1. NOTA INTEGRATIVA a nota integrativa del 17/03/2023 a "Relazione geologica di fattibilità"

Come suggerito dalla Regione Toscana Direzione Difesa del Suolo e Protezione Civile - Settore Sismica Genio Civile Valdarno Inferiore, di cui alla Comunicazione Prot. 2023 / 5438 del 21/04/2023, viene redatta la presente nota integrativa alla nota integrativa del 17/03/2023 all'indagine geologica redatta in data 19/11/2022.

Pericolosità da alluvione P.G.R.A.

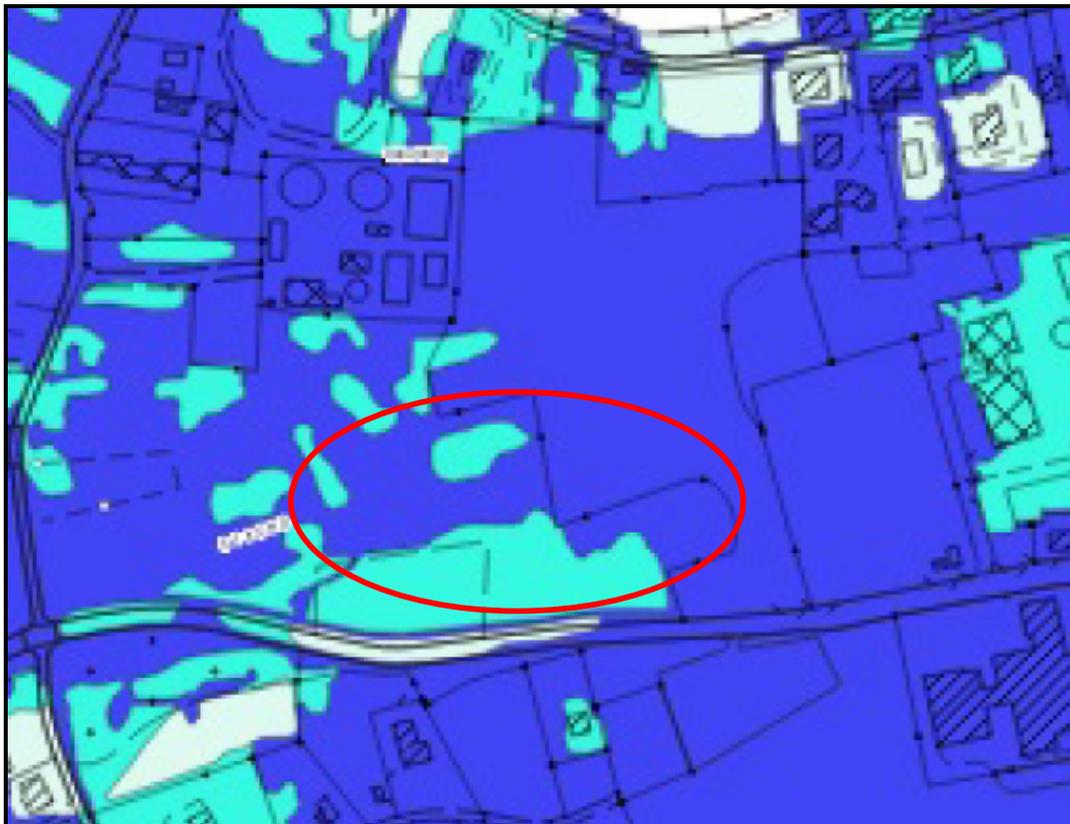
nella nota integrativa del 17/03/2023 a relazione geologica del 19/11/2022, non tenendo conto degli esiti dei recenti studi idrologico - idraulici, condotti a supporto del Piano operativo Comunale, l'area in oggetto venne erroneamente inserita in classe di pericolosità da alluvione media P2.

Alla luce dei sopracitati studi l'area risulta invece ricadere sia in pericolosità da alluvione media P2 che elevata P3 come meglio riportato nel seguente stralcio preso dalla carta di revisione delle pericolosità di P.G.R.A.:
